VELOROUTE V80 TRAVERSEE DE CARCASSONNE DE L'ECLUSE ST JEAN A L'EPANCHOIR DE FOUCAUD

La véloroute V80 (cf schéma national des véloroutes, arrêté du 22/12/2020) se déploie le long du canal du midi et plus largement du canal des deux mers de Bordeaux à Sète, avec pour objectif à terme un itinéraire roulant, continu, sécurisé et attractif.

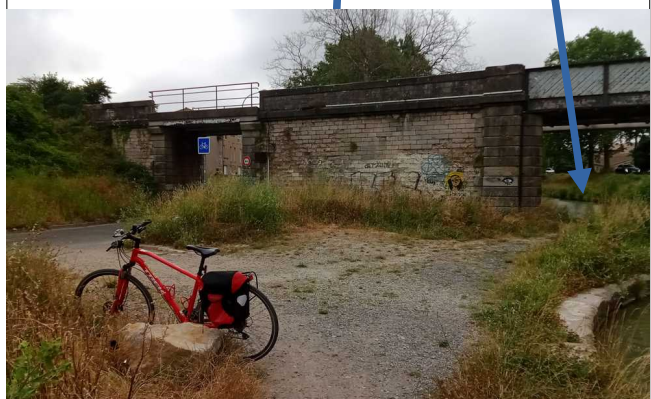
Bd Iéna : en arrivant du coté Ouest par la rue P Semard absence de signalétique.

Panneau signalétique au niveau du feu indiquant la direction square chénier/gare/trèbes
